**Classifica:** AG\_033\_IF00034

**OGGETTO:** "Impianto fotovoltaico denominato Ambra 04 della potenza complessiva di 5.065,20 KWp da realizzare nel comune di Ribera /AG) nel lotto di terreno censito al N.C.T. foglio 99, particelle: 173, 35, 315, 313 e foglio 100 particelle: 4, 2, 145, 379, 380, 137, c.da Giardinello e delle relative opere di connessione".

**PARERE TECNICO CTS n. 511/2023 del 21 /09/ 2023**

RS06EPD001711\_Layout impianto e opere di riqualificazione naturalistica-signed (Elaborato depositato dal proponente sul portale SI-VVI in data 06/11/2020)

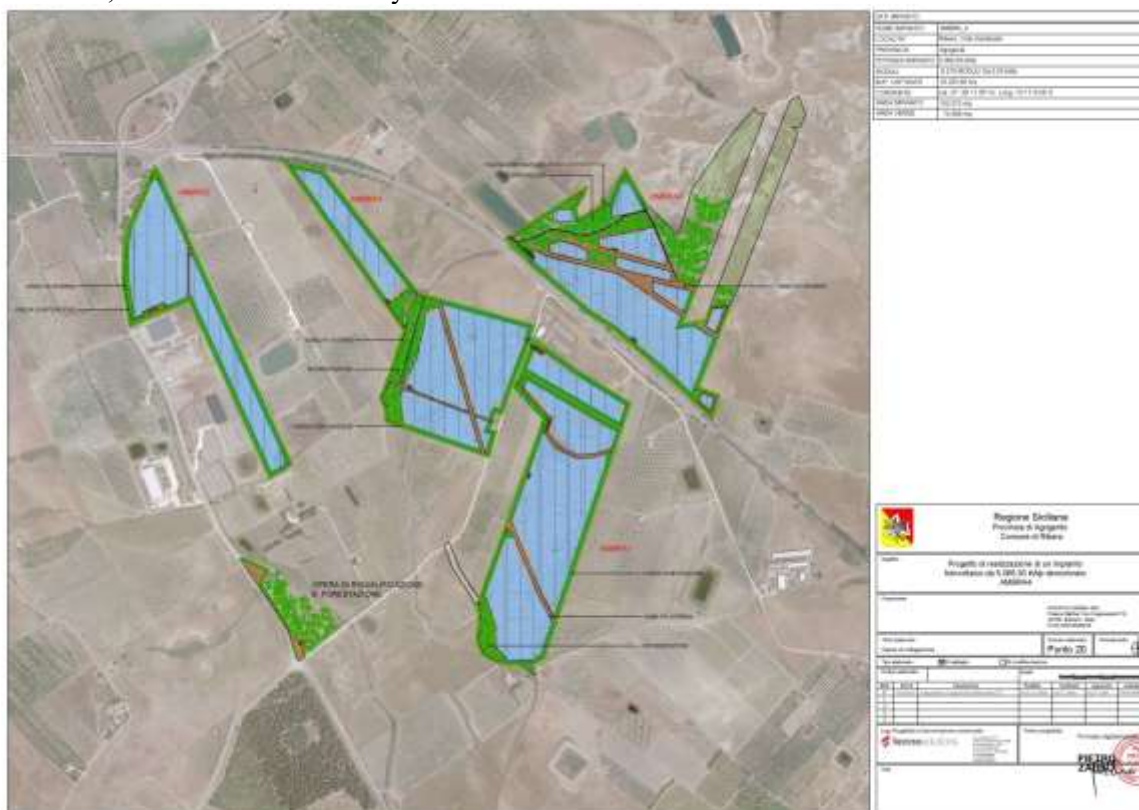
**CONSIDERATO E VALUTATO** quanto esposto nella seconda nota con la quale si ribadisce che la semplice formulazione della riduzione dell’impianto non costituisce un valido contenuto progettuale ed esaustivo, che deve rimodularsi e deve essere corredato dai nuovi dati della potenza energetica e delle dimensioni riduttive fisiche, dalla destinazione delle aree escluse dalla collocazione dell’impianto e soprattutto, della rivisitazione del R..A., delle relazioni e dei Layout

**CONSIDERATI e VALUTATI** l'elaborato grafico RS06EPD0017II\_Layout\_impianto\_e\_opere\_di\_riqualificazione\_naturalistica e la relazione agronomica (RS06REL0007II\_Relazione\_di\_Agronomica) la criticità n. 21 del PII NON si ritiene pienamente superata.

RS06EPD000111\_Regimi\_Normativi-signed (Elaborato depositato dal proponente sul portale SI-VVI in data 06/11/2020)

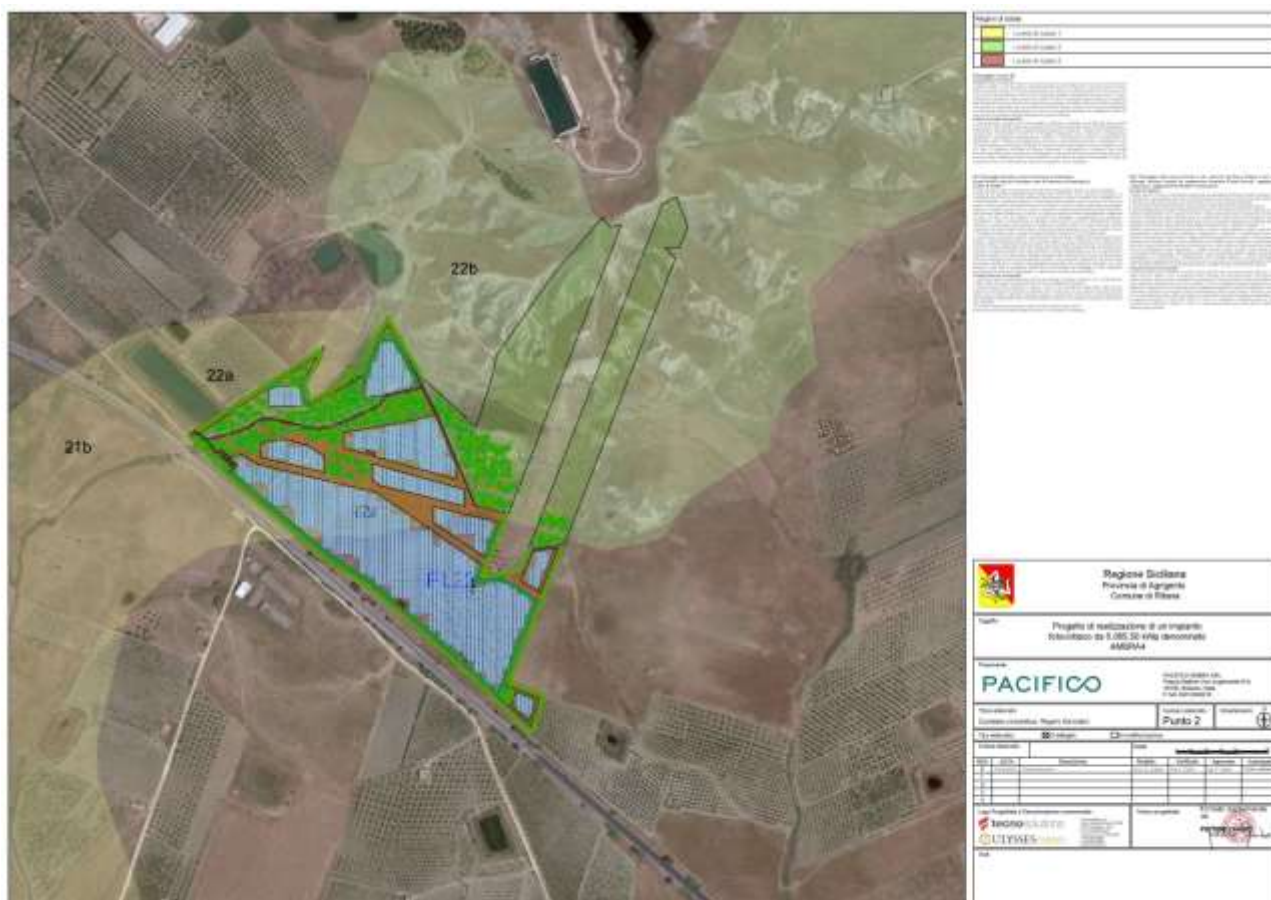
2) Con specifico riferimento ai regimi normativi previsti dal Piano Paesaggistico, occorre documentalmente chiarire – tramite apposito elaborato che evidenzi il layout dell'impianto (dal quale si evinca anche la puntuale collocazione dei pannelli) in sovrapposizione rispetto alla configurazione dei Paesaggi Locali interessati (evidenziando i sottosistemi per i quali è previsto uno specifico livello di tutela) nonché attraverso una relazione integrativa – la coerenza del progetto rispetto alle prescrizioni riferite ai diversi livelli di tutela e agli obiettivi di tutela e valorizzazione contemplati per i diversi PPLL nonché relativamente alla presenza di vincoli paesaggistici ovvero rispetto alle ulteriori prescrizioni conferenti contenute nel suddetto Piano.

**CONSIDERATI e VALUTATI** il parere negativo rilasciato dalla Soprintendenza BB.CC.AA. di Agrigento prot. 50191 del 12/04/2022 e la documentazione trasmessa dal Proponente, **la criticità n. 2 del PII NON si ritiene superata.**

Layout\_AMBRA\_4\_REV\_07\_12\_22\_3 (Elaborato depositato dal proponente sul portale SI-VVI in data 08/12/2022 e 06/04/2023)

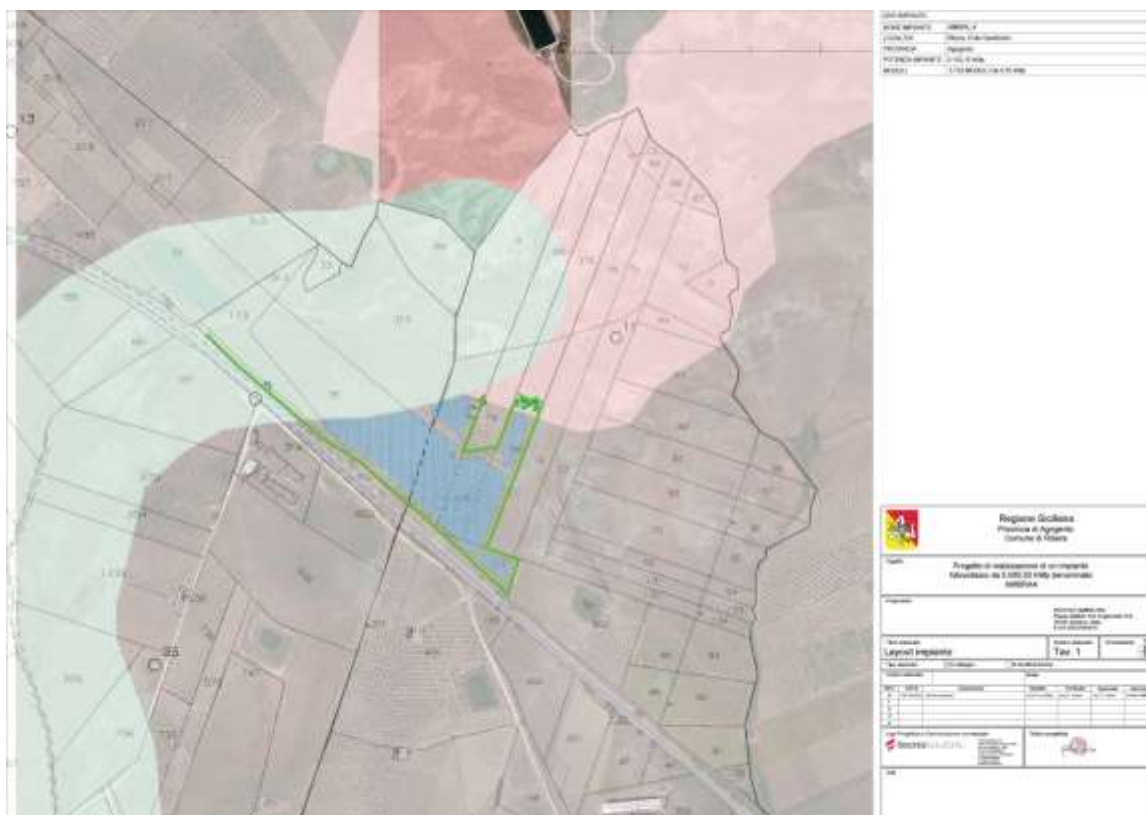
*Inoltre, in merito al parere espresso dalla Soprintendenza la modifica della semplice esclusione dei pannelli fotovoltaici nelle aree vincolate dal regime normativo del piano paesaggistico, costituisce modifica sostanziale del progetto e delinea una diversa configurazione dell'impianto, non solo progettuale che, va rimodulata con nuovi elaborati di **livello esecutivo** e supportate con le relative relazioni specialistiche, modificate in virtù di un impianto variato nell'area d'insediamento e con nuove aree di risulta che va ripresentato nella **sua interezza** agli altri Enti di competenza.*

*Le sostanziali modifiche che non possono essere surrogate da **una semplice planimetria in layout** !!!!! in variante al progetto come anzidetto, vanno ripresentate anche per la valutazione della procedura nuovi elaborati dettagliati compiegati dalle relative relazioni specialistiche, inoltre, il sottoscritto non è deputato e non ha alcun ruolo giuridico per sostituirsi alla soprintendenza, tale ad emettere un nuovo parere **SOSTITUTIVO** del precedente parere negativo acclarando la osservanza ed ottemperanza al regime paesaggistico con la consapevolezza della risultanza delle aree libere derivante dalla esclusione di una parte dell'impianto, senza esplicitare le nuove misure di mitigazione e destinazione delle aree liberate dai pannelli da parte del proponente.*

**CONSIDERATO** che il presente parere è reso precedentemente esclusivamente sulla documentazione presente sul portale regionale SI-VVI, per cui, a causa della mancanza degli atti esplicativi e descrittivi delle previste misure di mitigazione, non è stato tenuto in considerazione l'ultimo layout trasmesso dal Proponente in data 08/12/2022, sottolineando e rimarcando ancora una volta che l'intera documentazione progettuale ed atti non risultano rimodulati con un nuovo R. A. e conseguenti relazioni specialistiche, rispetto alla riduzione dell'area d'intervento e soprattutto una semplice planimetria non risulta risolutiva ed efficace alla eliminazione delle suesposte e richiamate criticità.
